**Nos réf. :** D-U83-2023-0567  
**AIOT :** 0100000654  
**Affaire suivie par :** Raphaël PONS  
**Téléphone :** 04 88 22 65 38  
raphael.pons@developpement-durable.gouv.fr

**Objet :** Phase d'examen - Mise à l'enquête publique - Demande d'autorisation environnementale  
Métropole Toulon Provence Méditerranée – Méthanisation de boues et graisses externes à la STEP  
de l'Almanarre – Commune de Hyères

Projet : **Unité de méthanisation de boues de STEP**

**Figure 14: Cartographie des concentrations d'odeur - percentile 98 horaire**

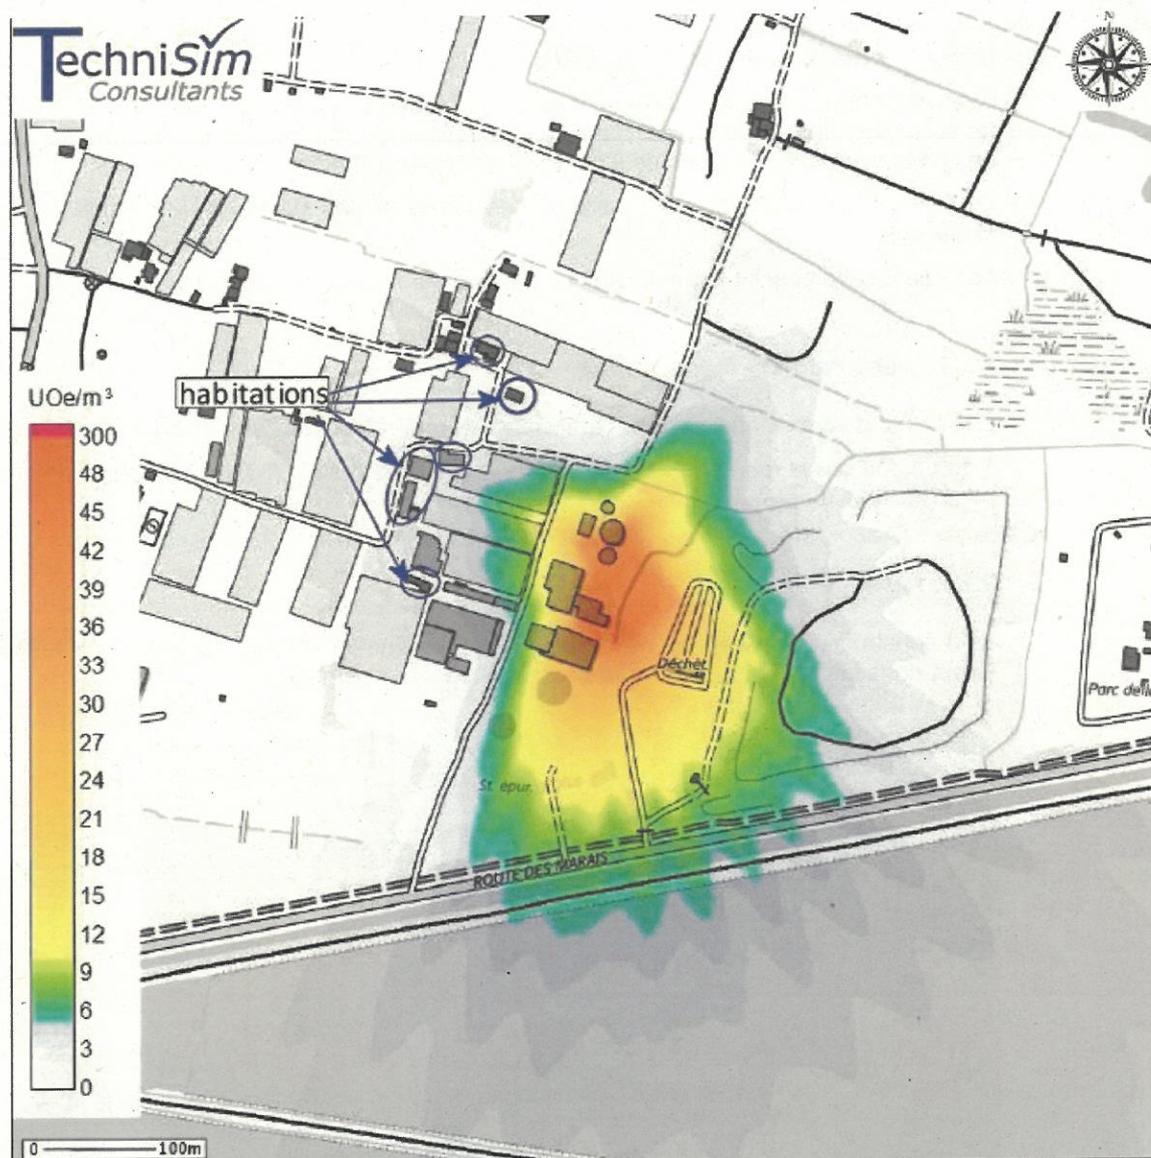
Suite à simulation numérique, le dossier rapporte que les niveaux d'odeur obtenus au niveau des habitations les plus proches sont inférieurs à 5 UOe/m<sup>3</sup>.

On notera que l'aire des gens du voyage n'a pas été prise en compte parmi les habitations.

### Scénario 3.4 :

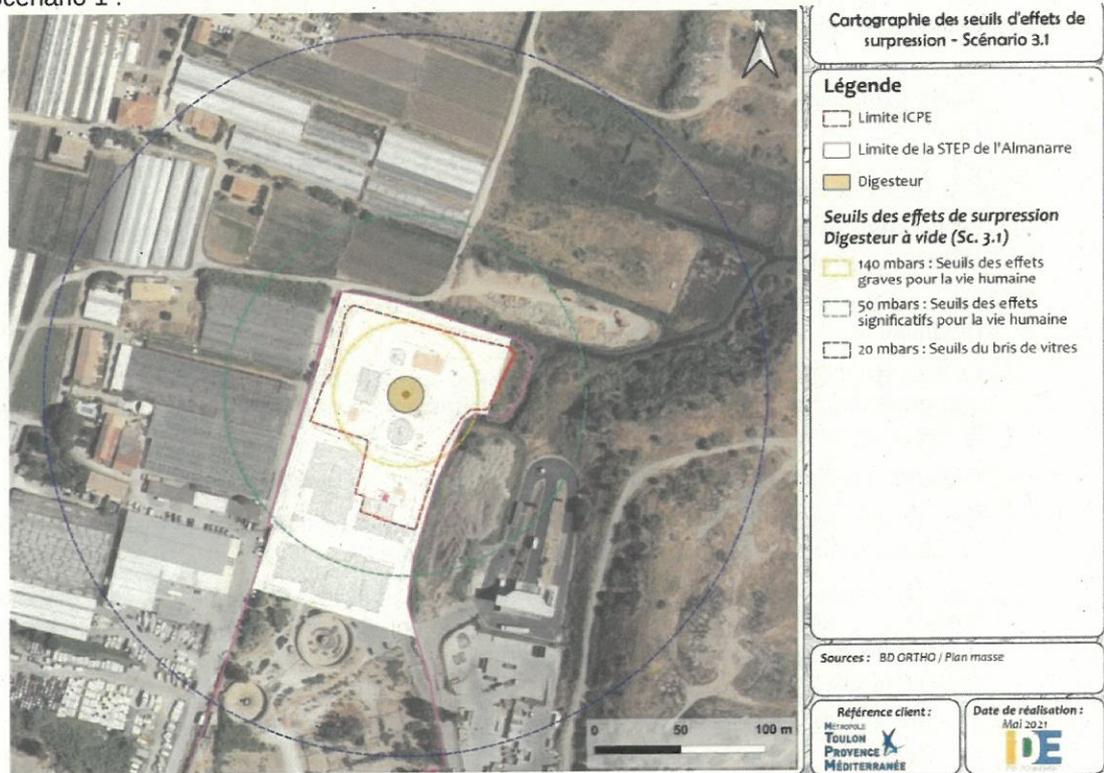
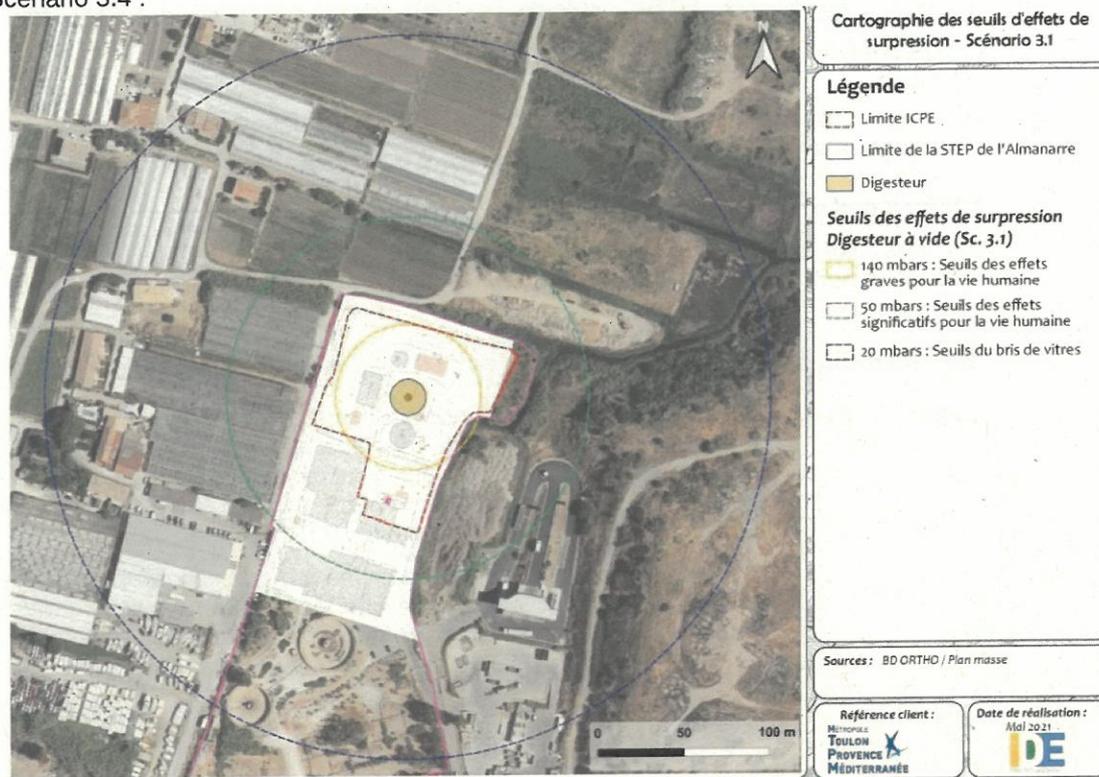
1) \* des phénomènes dangereux issus d'installations ne relevant pas du régime de l'autorisation sont néanmoins acceptés par l'instructeur car une des branches de chaque scénario a une cause qui ne peut être éliminée par l'application des règles générales ou des arrêtés ministériels de prescriptions générales.

2) Certains phénomènes dangereux impactent des tiers : il devra être effectué un porter à connaissance des risques au sens de la circulaire du 4 mai 2007 (préconisations en matières d'urbanisme).
